**Objet : Correctifs et informations complémentaires à l'étude d'impact sur l'environnement -  
Projet de parc éolien de Saint-Cyprien (Dossier 3211-12-185)**

Au nom d'Énergies Durables Kahnawà:ke, il nous fait plaisir de déposer ce document apportant des correctifs et des informations complémentaires à l'étude d'impact sur l'environnement pour le projet de parc éolien de Saint-Cyprien. Ce document est déposé en tant que volume 8 de l'étude d'impact sur l'environnement.

800152-004-10007-01-INT  
7 mai 2015

**ISOCONTOURS DE BRUIT  
(8 ÉOLIENNES)**

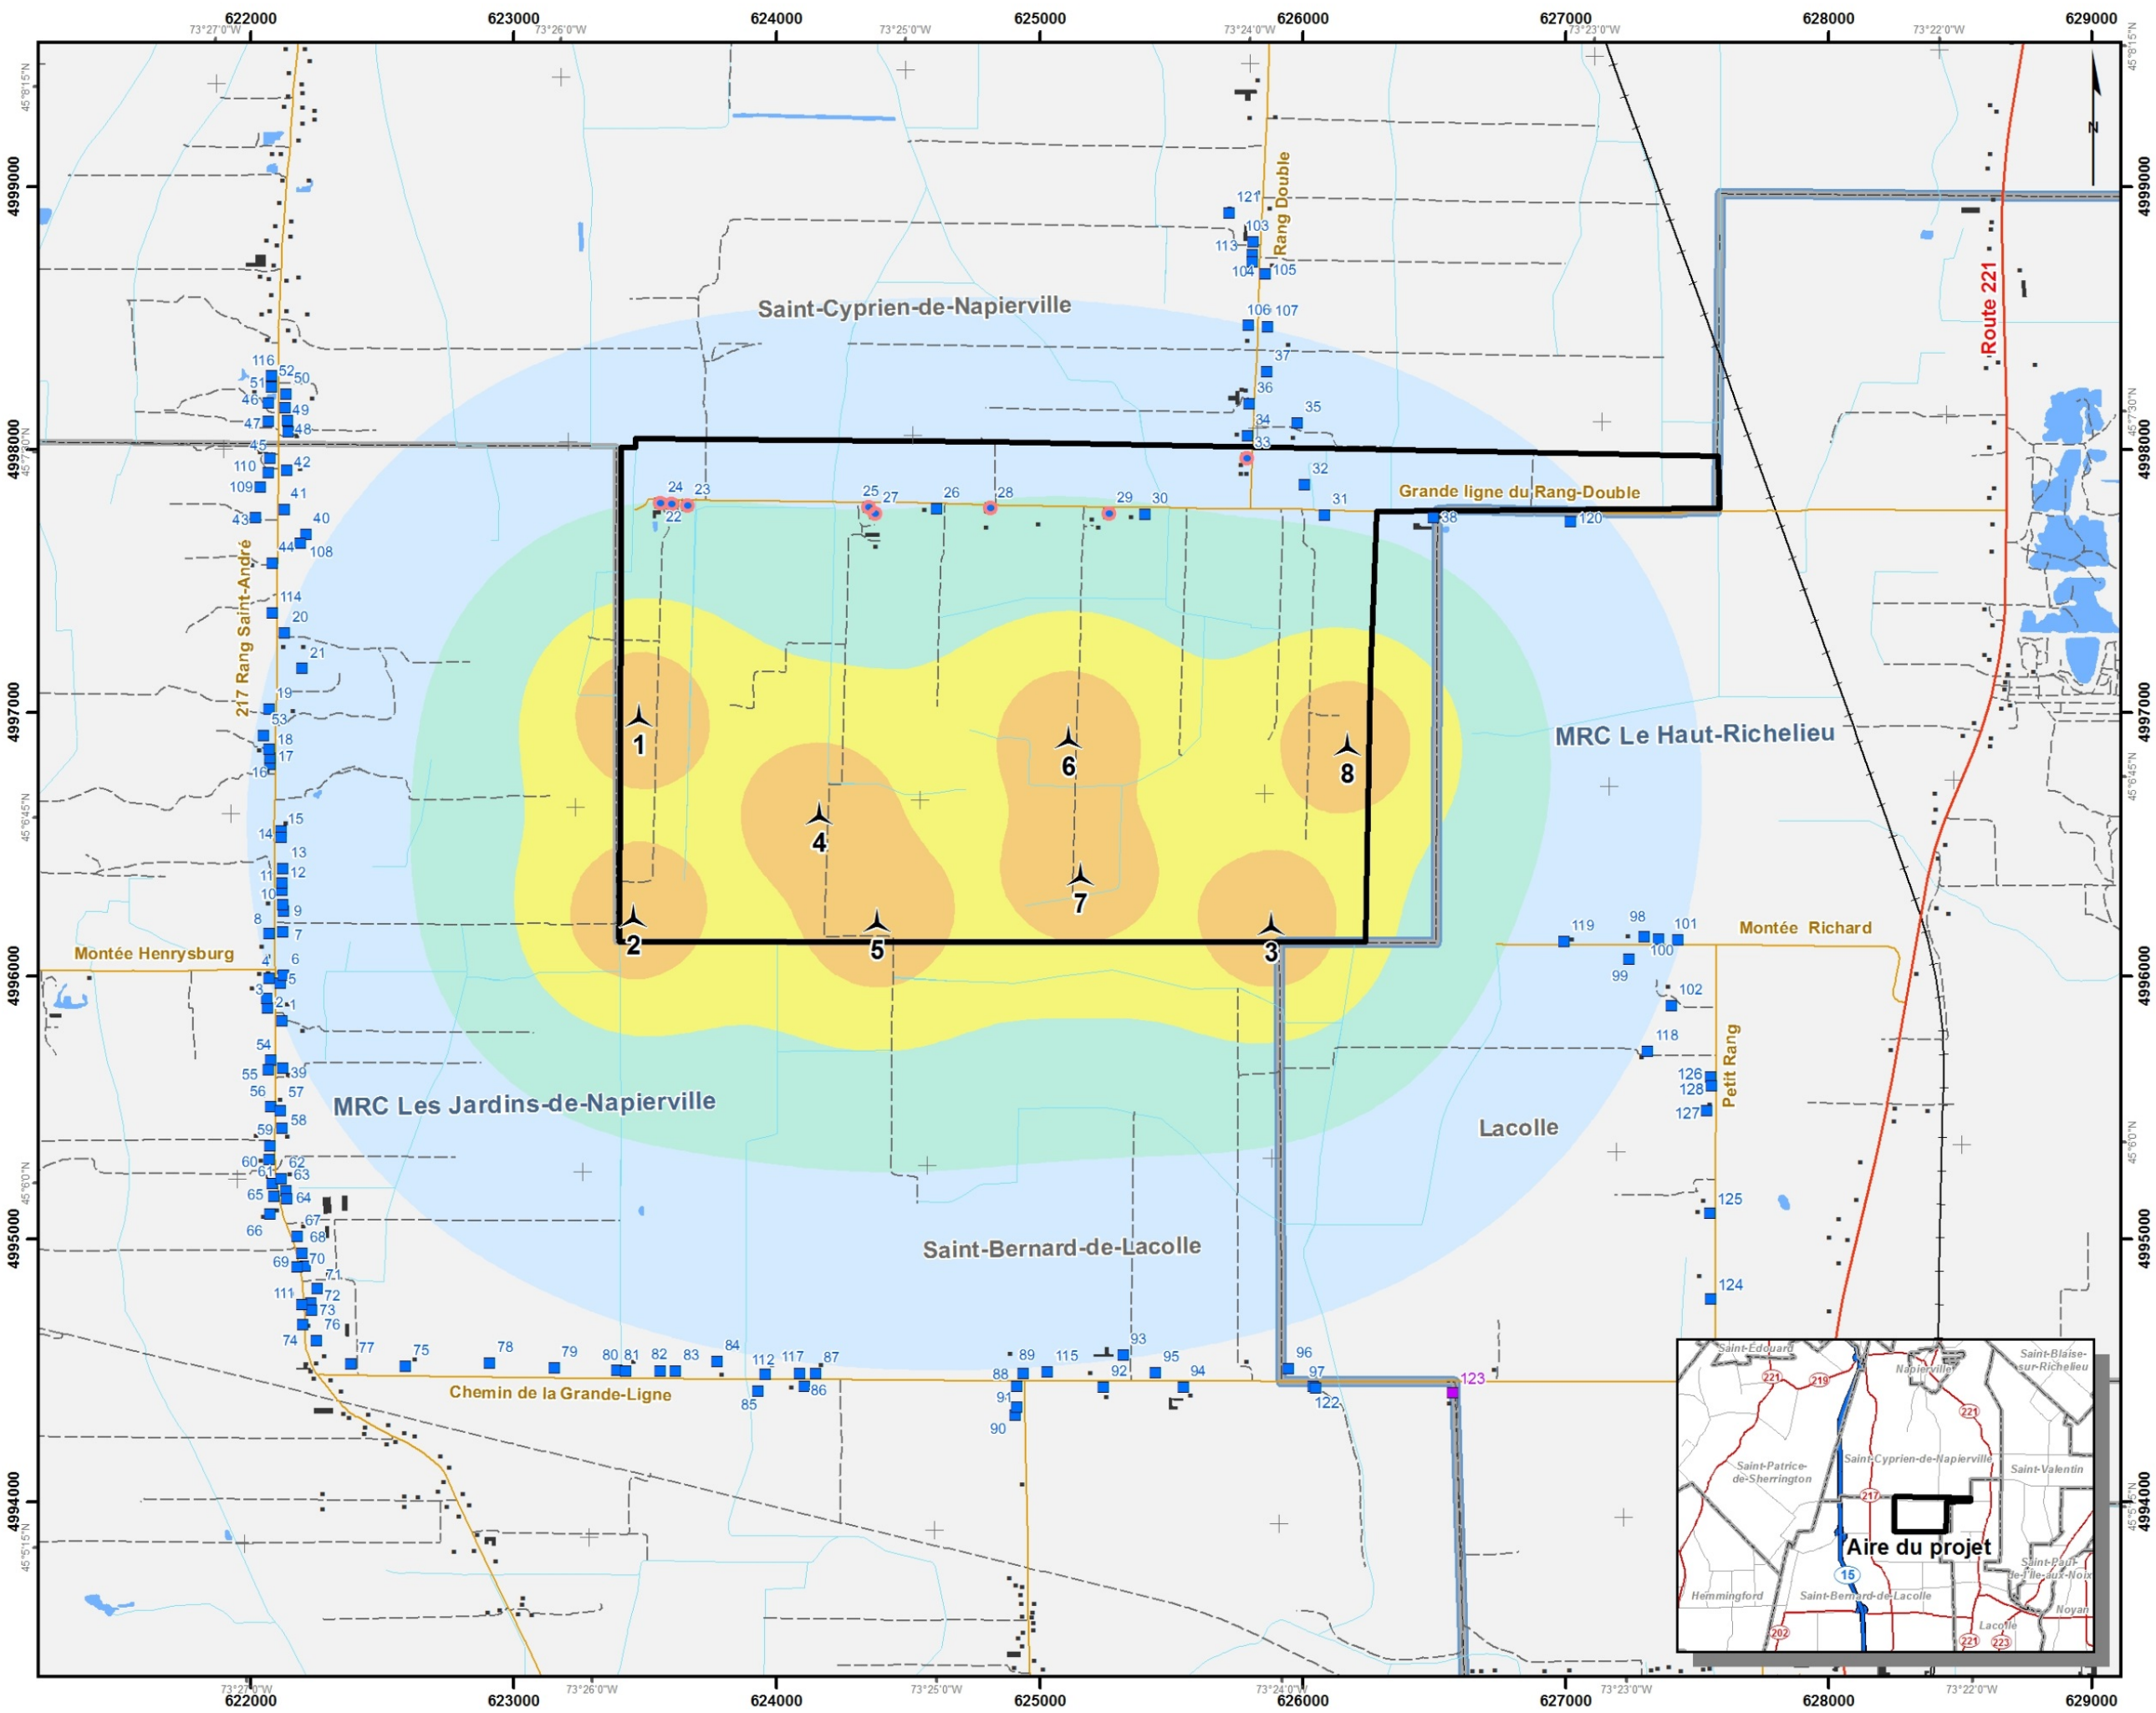
La simulation sonore présentée au volume 5 incluait, par principe de précaution, les deux positions de réserve, de façon à tenir compte de possibles changements dans le choix des positions d'implantation. Bien que les résultats montrent que les niveaux sonores calculés étaient conformes avec la norme d'instruction 98-01, une simulation a été réalisée en ne considérant que les huit éoliennes principales afin de présenter de façon plus réaliste les niveaux sonores prévus.

La simulation a été réalisée conformément à la norme ISO 9613-2 et selon la méthodologie décrite à la section 5.4.8.4 du volume 1. La simulation a été réalisée pour la configuration présentée au volume 4 et avec l'éolienne Enercon E-92, selon les spécifications présentées au volume 5. Les niveaux de bruit calculés sont présentés au tableau suivant, tandis que la carte en annexe présente la propagation du bruit émis par les éoliennes à l'aide de contours isophoniques.

L'analyse prévoit que le niveau de bruit le plus élevé serait de 35,5 dBA, au récepteur 29. La simulation sans les positions de réserve résulte en une diminution des niveaux sonores aux résidences pouvant atteindre 2,0 dBA.

Utilisant le scénario d'implantation préférable de huit éoliennes, les niveaux sonores prévus seraient entre 35,0 dBA à 35,5 dBA pour huit récepteurs et entre 30 dBA à 34,9 dBA pour 38 récepteurs, en comparaison à 10 récepteurs et 58 récepteurs, respectivement, lorsque les positions alternatives sont incluses dans la simulation.
